日本原子力研究開発機構大洗研究所(南地区)の  
核燃料物質使用変更許可申請等について

燃料材料試験施設における  
TMI-2燃料デブリの分析の追加等について

令和6年2月28日

国立研究開発法人日本原子力研究開発機構  
大洗研究所 燃料材料開発部

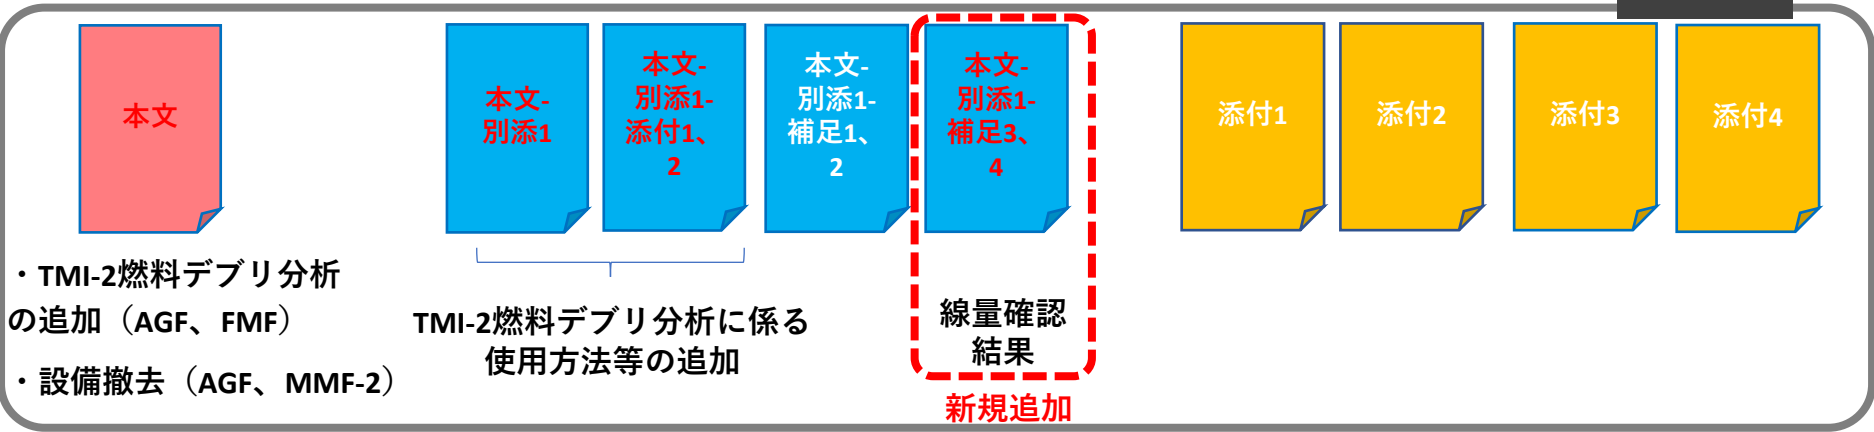
TMI-2燃料デブリ分析追加に伴い施設編構成を以下のように変更。

TMI-2燃料デブリの分析の追加に伴い、新たに別添1の補足3及び補足4を追加する。

# ターンテーブル装置（動力部）、除染装置、台車装置の解体、撤去

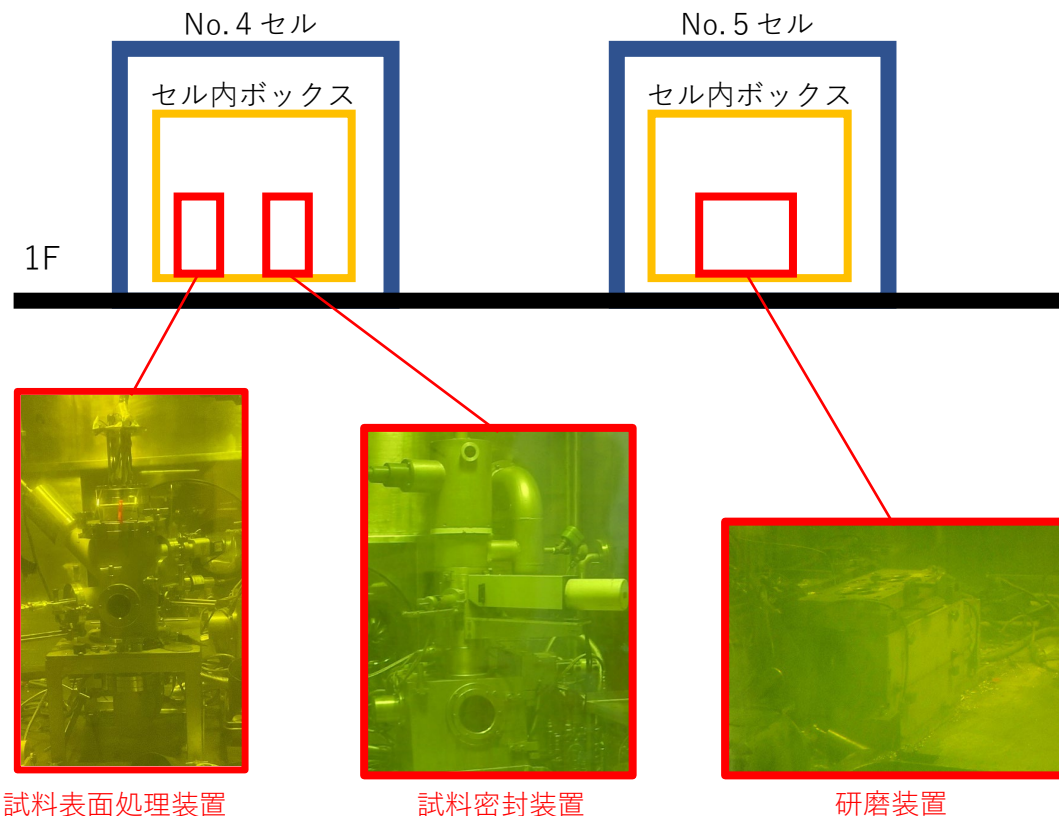
当該装置における核燃料物質の使用実績なし。

ターンテーブル装置、除染装置、  
台車装置の汚染確認（解体前）

解体作業  
**【ターンテーブル装置】**  
 動力部とテーブル部を切り離し、  
 動力部について撤去  
**【除染装置】**  
 シャワー部フランジから切り離し、  
 閉止フランジにより閉止  
**【台車装置】** 台車装置解体

撤去設備の詳細汚染確認

- ・ 除染装置を切り離す際は、フランジバルブを閉止し、養生を施した上でフランジの切り離し、閉止処置を行う。
- ・ 解体作業は、ドライバーやレンチ等の手工具等を用いてネジやボルトを外しつつ、バンドソーやチップソー等の電動工具等を用いて解体を行う。
- ・ 作業については、保安規定に基づき作業実施方法、放射線管理、放射性廃棄物管理、作業の安全管理、実施体制、非常時の対応等を記載した放射線作業計画書に基づき実施する。

# 試料密封装置、試料表面処理装置、研磨装置の解体、撤去

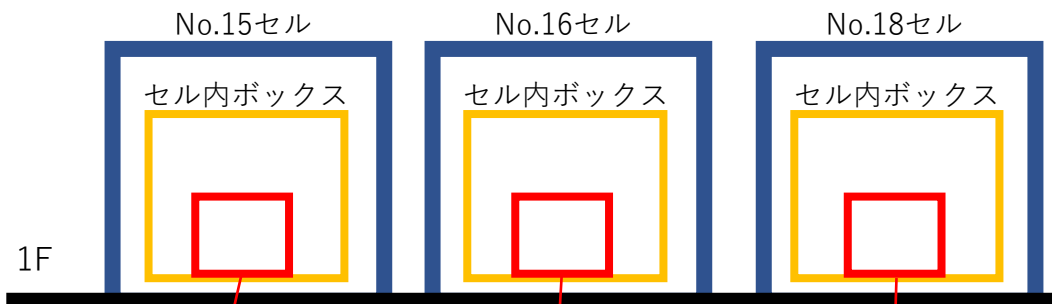
試料（核燃料物質）を取り扱うセル内ボックスに設置されているため、汚染あり。

- ・電源の切り離し
- ・各装置の解体、除染、汚染部固定

セル内ボックスから  
バッグアウトにより搬出

- ・撤去作業は、ドライバーやレンチ等の手工具等を用いてネジやボルトを取り外し行う。
- ・作業については、保安規定に基づき作業実施方法、放射線管理、放射性廃棄物管理、作業の安全管理、実施体制、非常時の対応等を記載した放射線作業計画書に基づき実施する。

# X線回折装置、融点測定装置、熱伝導測定装置の解体、撤去

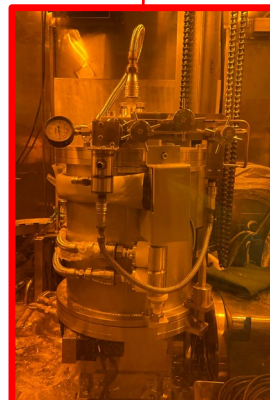
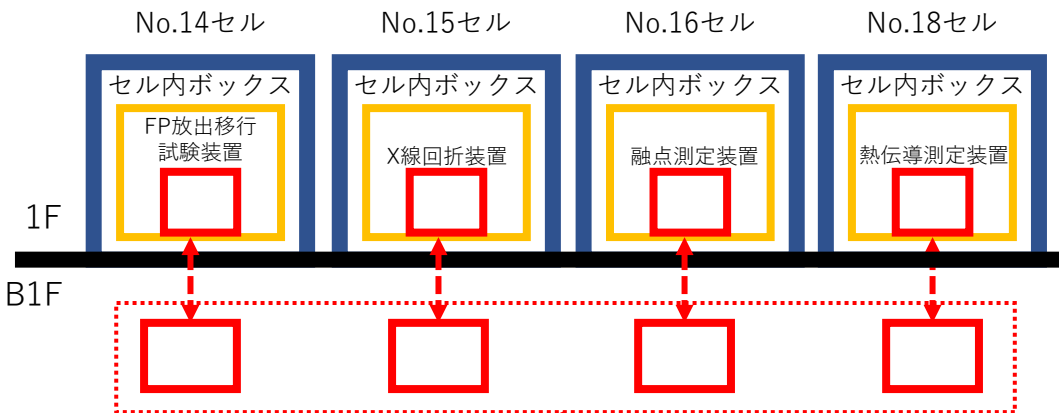
試料（核燃料物質）を取り扱う各セル内ボックスに設置されているため、汚染あり。

- ・電源の切り離し
- ・各装置の解体、除染、汚染部固定

セル内ボックスからバッグアウトにより搬出

- ・撤去作業は、ドライバーやレンチ等の手工具等を用いてネジやボルトを取り外し行う。
- ・作業については、保安規定に基づき作業実施方法、放射線管理、放射性廃棄物管理、作業の安全管理、実施体制、非常時の対応等を記載した放射線作業計画書に基づき実施する。

# 冷却水循環装置の解体、撤去

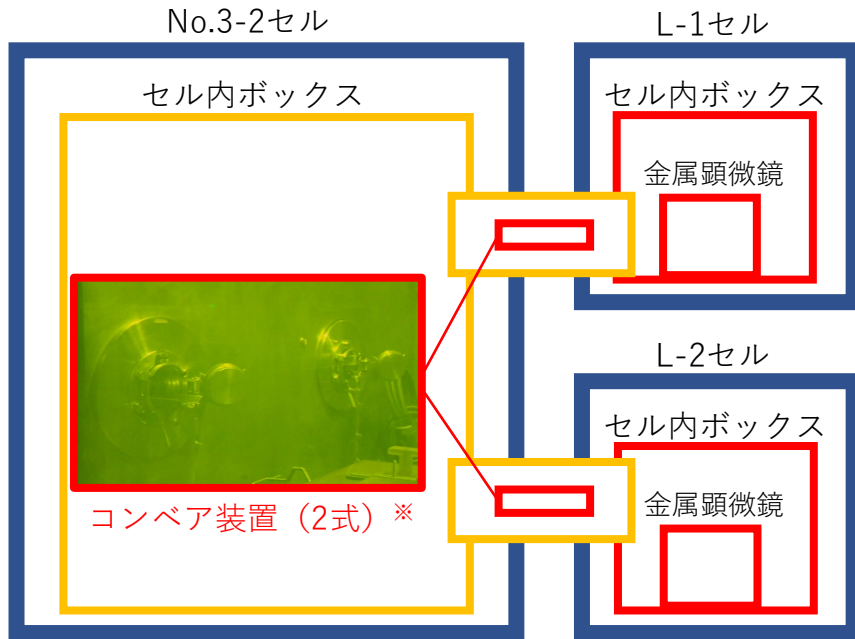
試料（核燃料物質）を取り扱わない区域に設置。  
セル内ボックスへ接続する配管等装置の一部に  
汚染の可能性あり。

- ・作業場所にグリーンハウスを設置
- ・電源の切り離し
- ・装置の解体、除染、汚染部固定
- ・撤去設備の詳細汚染確認

- ・撤去作業は、ドライバーやレンチ等の手工具等を用いてネジやボルトを取り外し行う。
- ・作業については、保安規定に基づき作業実施方法、放射線管理、放射性廃棄物管理、作業の安全管理、実施体制、非常時の対応等を記載した放射線作業計画書に基づき実施する。

# コンベア装置の解体、撤去

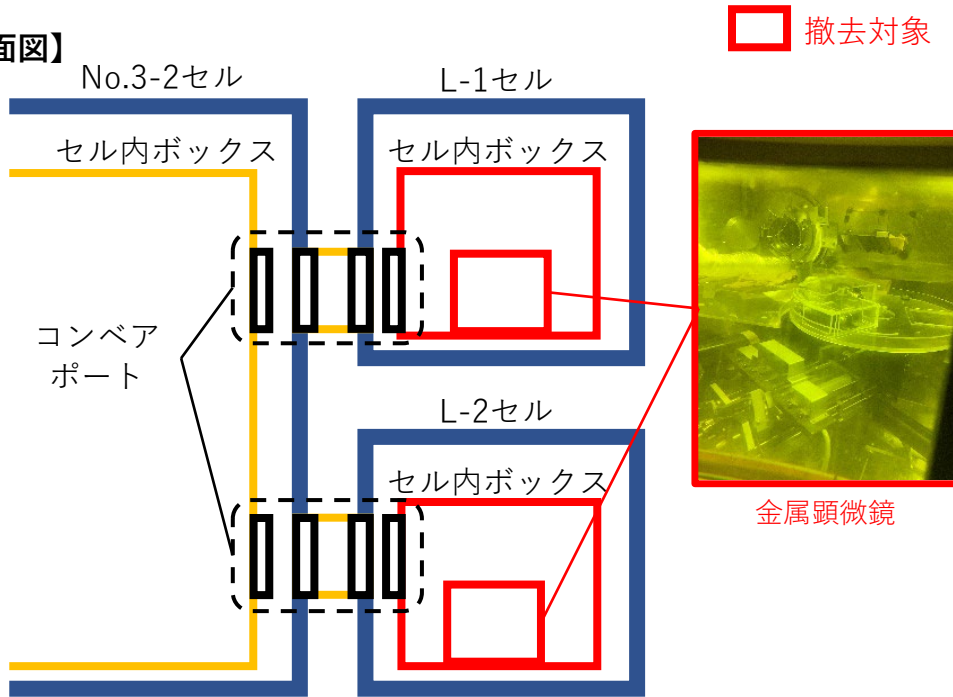
※コンベア装置  
No.3-2セル-L-1セル間、No.3-2セル-L-2セル間  
において核燃料物質、資材などを移動させるための装置

試料（核燃料物質）を取り扱う各セル内ボックスに設置されているため、汚染あり。

No.3-2セル内ボックスへ当該装置を引き抜き

装置の解体、除染、汚染部固定

セル内ボックスから  
バッグアウトにより搬出

- ・撤去作業は、ドライバーやレンチ等の手工具等を用いてネジやボルトを取り外し行う。
- ・作業については、保安規定に基づき作業実施方法、放射線管理、放射性廃棄物管理、作業の安全管理、実施体制、非常時の対応等を記載した放射線作業計画書に基づき実施する。

# 金属顕微鏡の解体、撤去

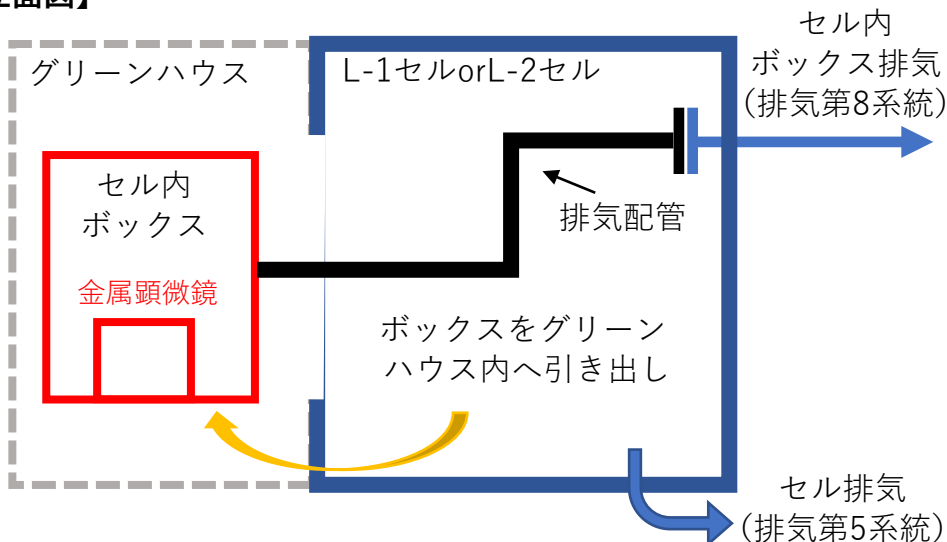
試料（核燃料物質）を取り扱う各セル内ボックスに設置されているため、汚染あり。

コンベアトンネル両端ポートを閉止し、セル内ボックスを切り離し

L-1セル及びL-2セルの前面にグリーンハウスを設置し、セル内ボックスを引き出し

セル内ボックスからバッグアウトにより金属顕微鏡を搬出

- セル内ボックスを引き出す際はグリーンハウスを設置する。作業中のグリーンハウス内の排気はセルの排気システムに継続する。
- 撤去作業は、ドライバーやレンチ等の手工具等を用いてネジやボルトを取り外し行う。
- 作業については、保安規定に基づき作業実施方法、放射線管理、放射性廃棄物管理、作業の安全管理、実施体制、非常時の対応等を記載した放射線作業計画書に基づき実施する。

# L-1,L-2セル内ボックスの解体、撤去

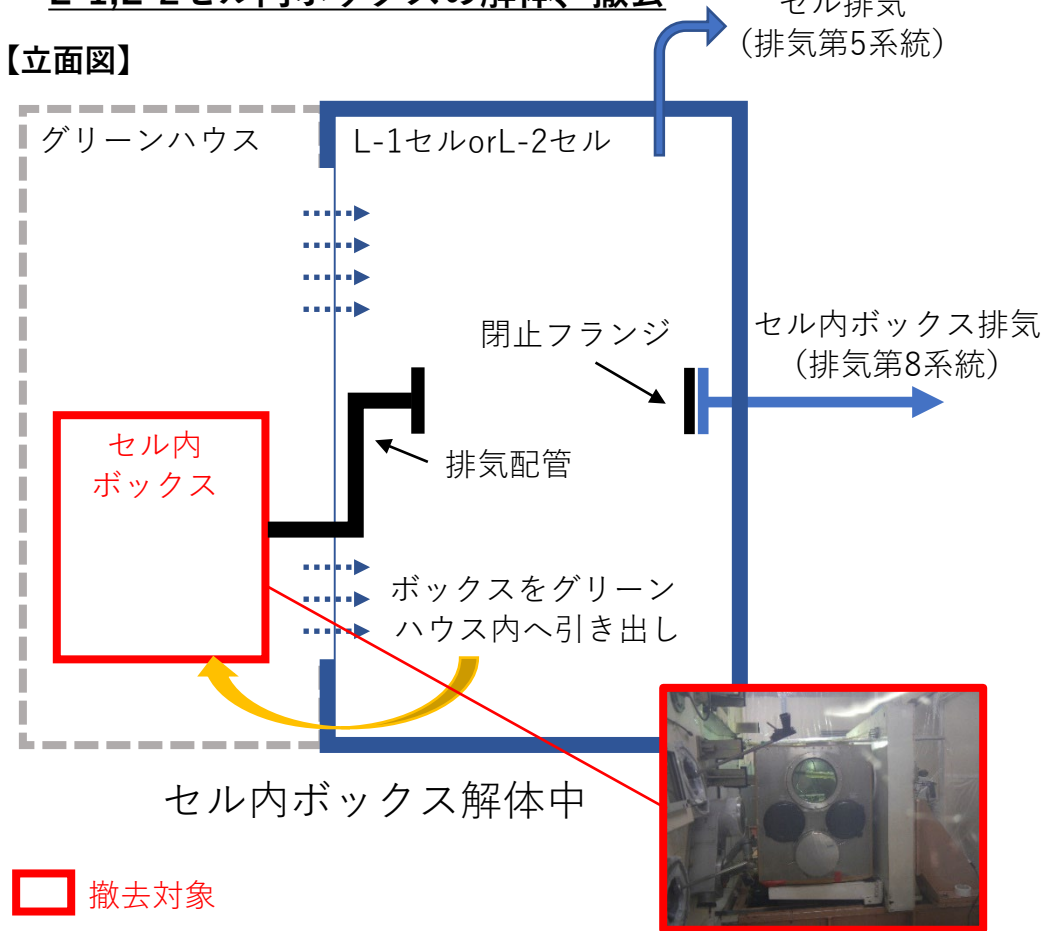
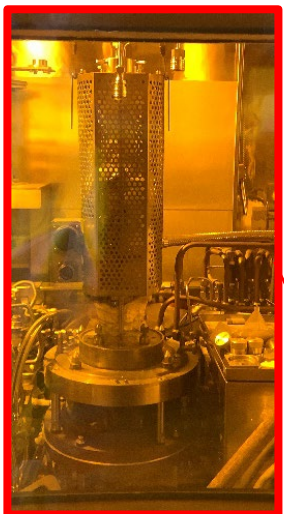
試料（核燃料物質）を取り扱う各セル内ボックスであるため、汚染あり。

コンベヤトンネル両端ポートを閉止し、セル内ボックスを切り離し

L-1セル及びL-2セルの前面にグリーンハウスを設置し、セル内ボックスを引き出し

ボックス内を除染、汚染部固定

セル内ボックスを排気系統から切り離し、解体、除染、汚染部固定

- セル内ボックスを解体する際はグリーンハウスを設置する。除染後セル内ボックスと排気口の接続を切り離し、排気系統側をフランジで閉止する。解体作業中のグリーンハウス内の排気はセルの排気系統に継続する。
- 解体作業は、ドライバーやレンチ等の手工具等を用いてネジやボルトを外しつつ、バンドソーやチップソー等の電動工具等を用いて行う。
- 作業については、保安規定に基づき作業実施方法、放射線管理、放射性廃棄物管理、作業の安全管理、実施体制、非常時の対応等を記載した放射線作業計画書に基づき実施する。

# FP放出移行試験装置の解体、撤去

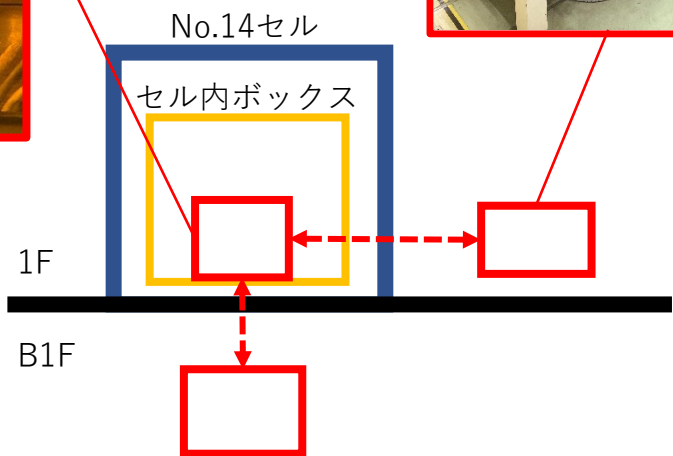
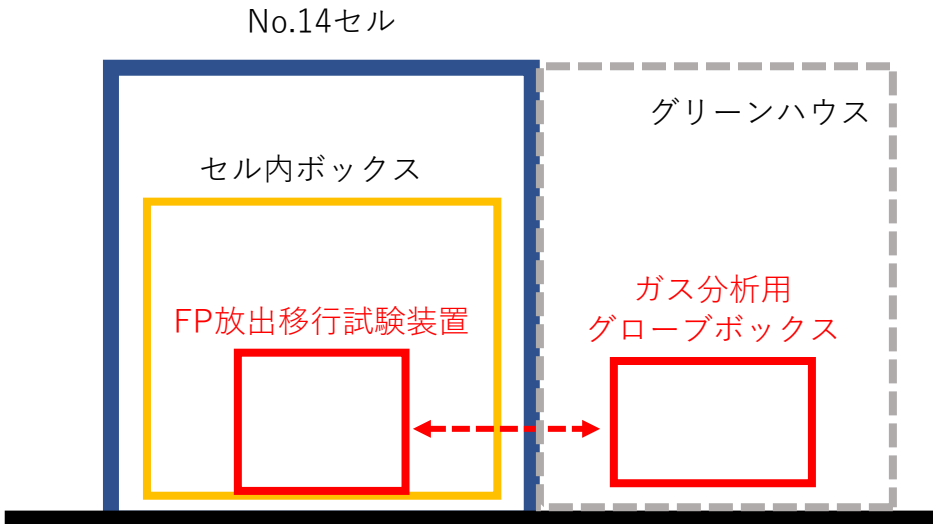
試料（核燃料物質）を取り扱うセル内ボックスに設置されているため、汚染あり。

- ・電源の切り離し
- ・各装置の解体、除染、汚染部固定

セル内ボックスから  
バッグアウトにより搬出

- ・撤去作業は、ドライバーやレンチ等の手工具等を用いてネジやボルトを取り外し行う。
- ・作業については、保安規定に基づき作業実施方法、放射線管理、放射性廃棄物管理、作業の安全管理、実施体制、非常時の対応等を記載した放射線作業計画書に基づき実施する。

図2-10（抜粋）

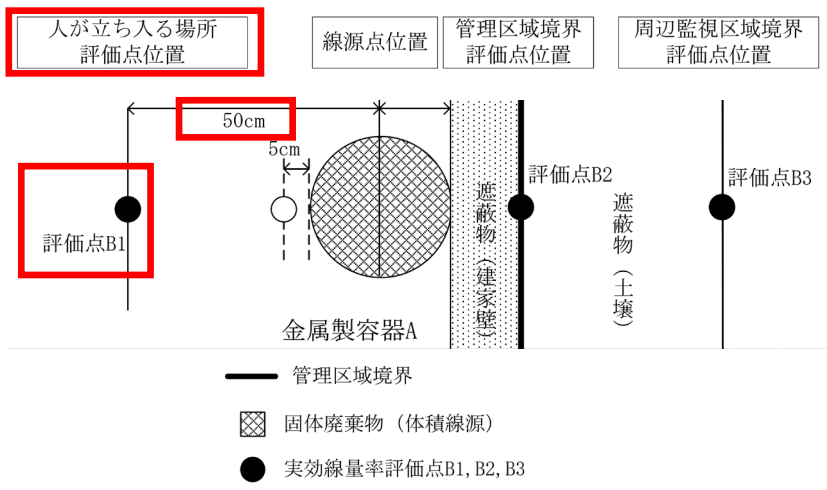
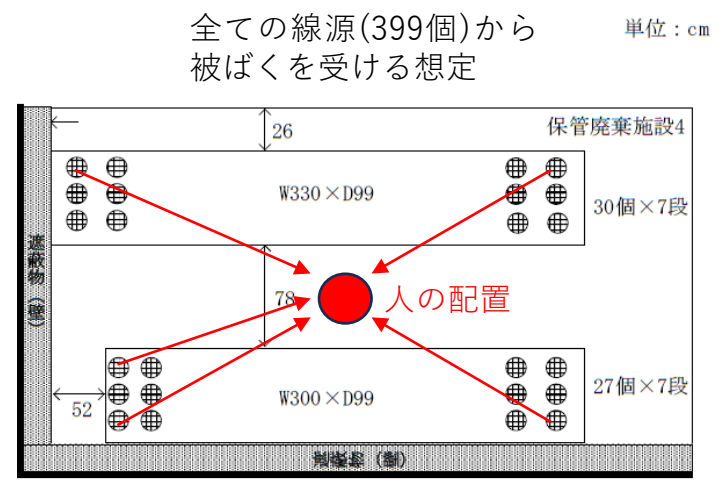
○人が立ち入る場所※（保管廃棄施設4に人が立ち入った場合における実効線量評価）

- ・線源中心と評価点（人）の距離：50cm
- ・全ての線源（固体廃棄物399個）から被ばくを受ける想定
- ・評価時間は1時間
- ・線量率比C： $1.6 \times 10^{-2}$ 、表面線量率の実測値D：4 μSv/h（表2-4参照）

→ 保管廃棄施設4における実効線量は、既許可の保管廃棄施設の実効線量と同程度かそれよりも低い値であり、保管廃棄施設1～4における実効線量を合算しても、線量限度を下回ることを確認した。

図2-10 (抜粋)

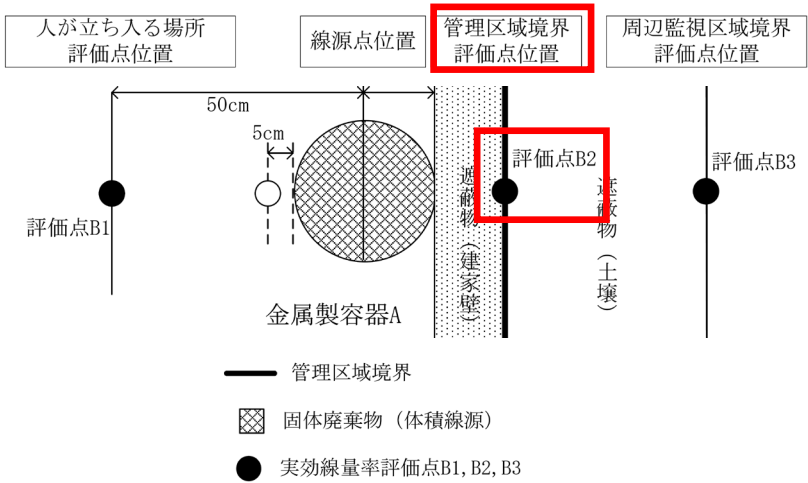
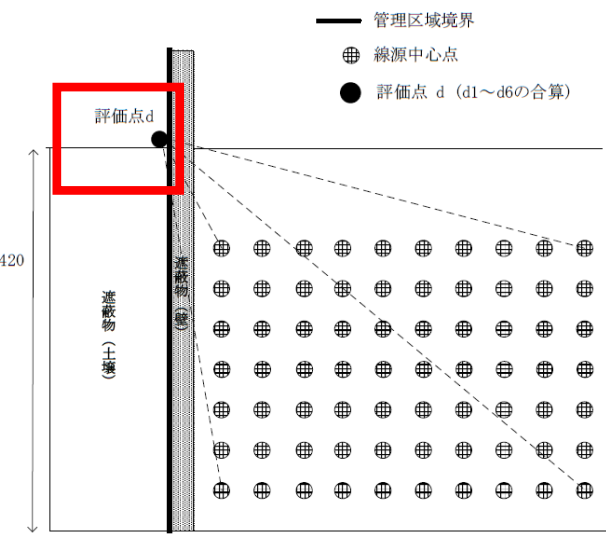
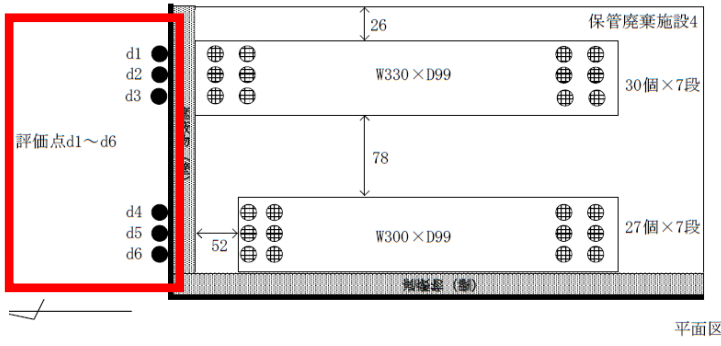
- ・ 同区画内の構造物等の障害物を考慮し、固体廃棄物を収納した保管容器を施設内の管理区域境界に可能な限り近い位置に配置
- ・ 線源と評価点の距離は、各々の線源中心と評価点の直線距離
- ・ 評価時間は500時間(3月)
- ・ 線量率比C :  $7.4 \times 10^{-6}$ 、表面線量率の実測値D :  $4 \mu\text{Sv/h}$  (表2-4参照)

d1~d6の評価を合算して管理区域境界の評価結果としている。

保管廃棄施設4における周辺監視区域評価モデル

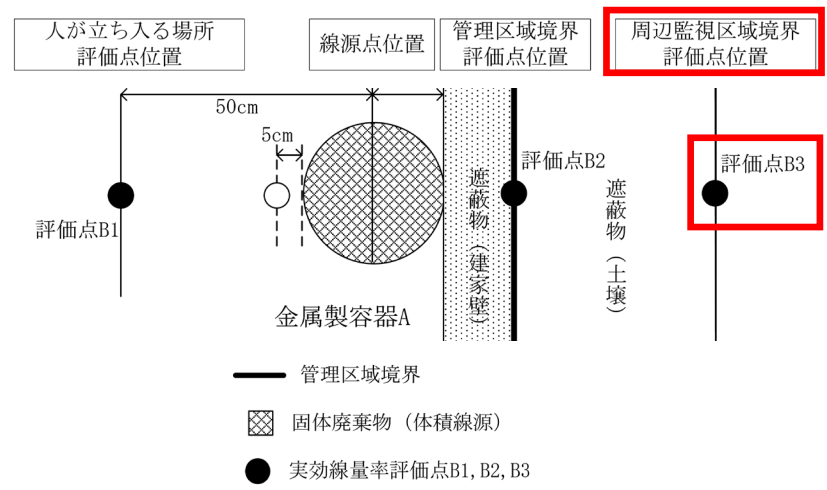
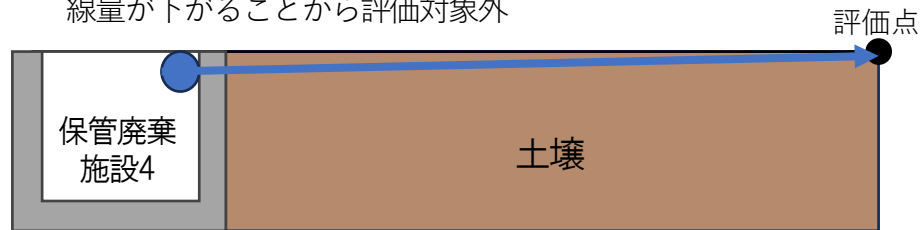
- ・ 保管廃棄施設4に収納する固体廃棄物の全数について周辺監視区域境界に対し最寄りとなる収納位置
- ・ 線源と評価点の距離は、各々の線源中心と評価点の最短距離
- ・ 評価時間は8760時間（1年）
- ・ 保管廃棄施設4については線源が地階であり、地中における評価となるため対象外

- ・ 土壌部分を空気中と想定して評価した結果、現状の周辺監視区域境界の結果よりも1桁低い値であることを確認済
- ・ 実際の評価では評価ライン（185m）が全て遮蔽物（建家壁及び土壌）によって遮蔽され、空気中での評価よりも線量が下がることから評価対象外

窒素ガス供給設備

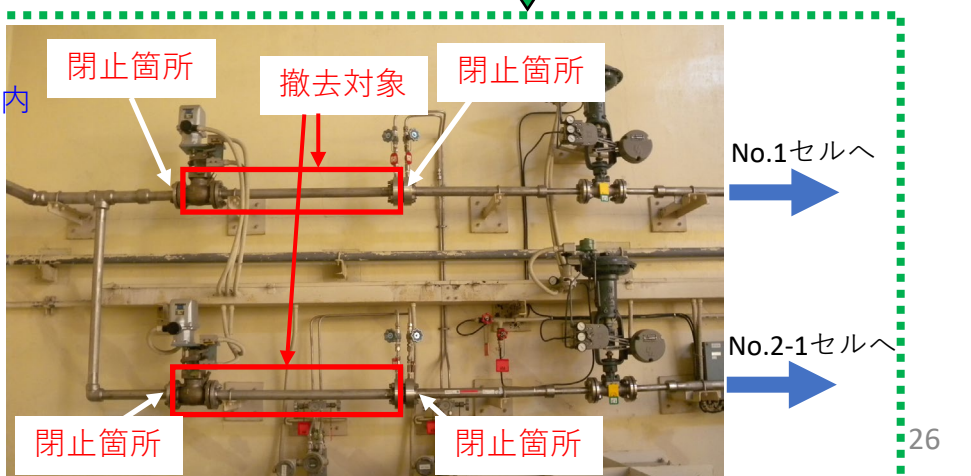
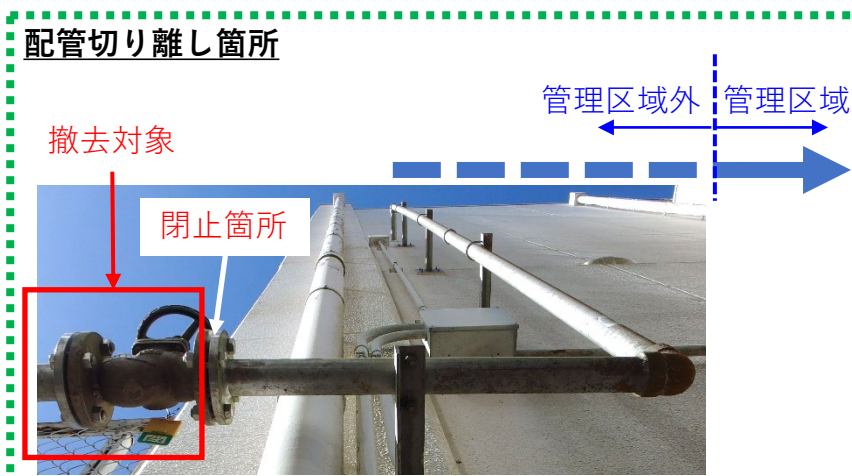
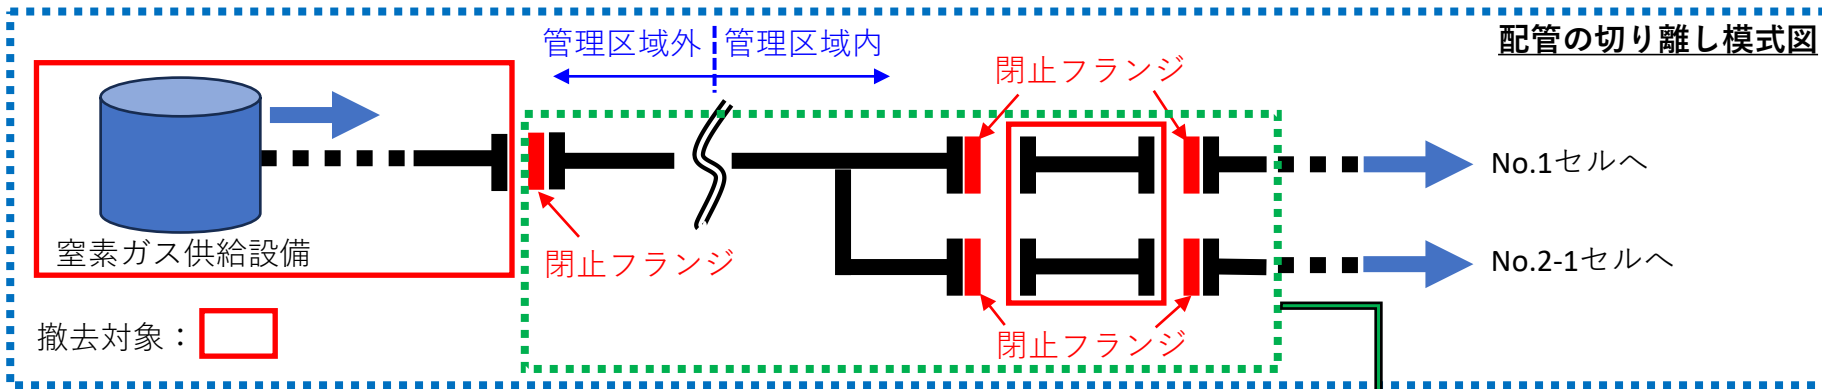
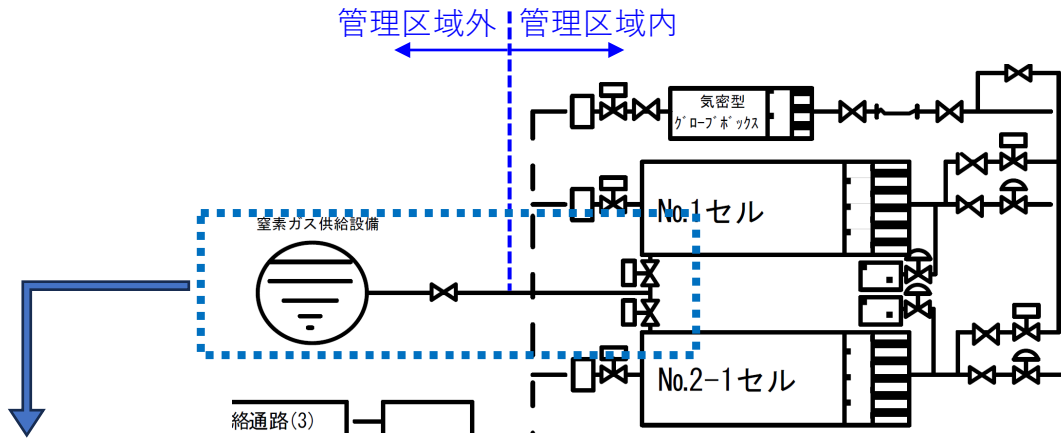
窒素ガス供給設備は、試料に付着したナトリウムを処理する際の爆発を防止するため、セル内を窒素置換するための設備であり、屋外に設置されている。当該設備を使用したナトリウム処理作業は終了しており、今後も使用予定が無いことから、当該設備の解体・撤去を行う。これに伴い、記載の削除を行う。

当該設備は管理区域外に設置されている設備であるため、汚染なし。  
管理区域内の配管については、給気側であるため、汚染なし。

- ・管理区域内の配管を切り離し、閉止フランジを取り付け
- ・管理区域外の配管を切り離し、閉止フランジを取り付け
- ・窒素ガス供給設備を撤去

- ・撤去作業は、ドライバーやレンチ等の手工具等を用いてネジやボルトを取り外し行う。
- ・作業については、保安規則及び品質マネジメント要領に基づき作業実施方法、作業の安全管理、実施体制、非常時の対応等を記載した一般作業計画書及び管理区域内作業届に基づき実施する。
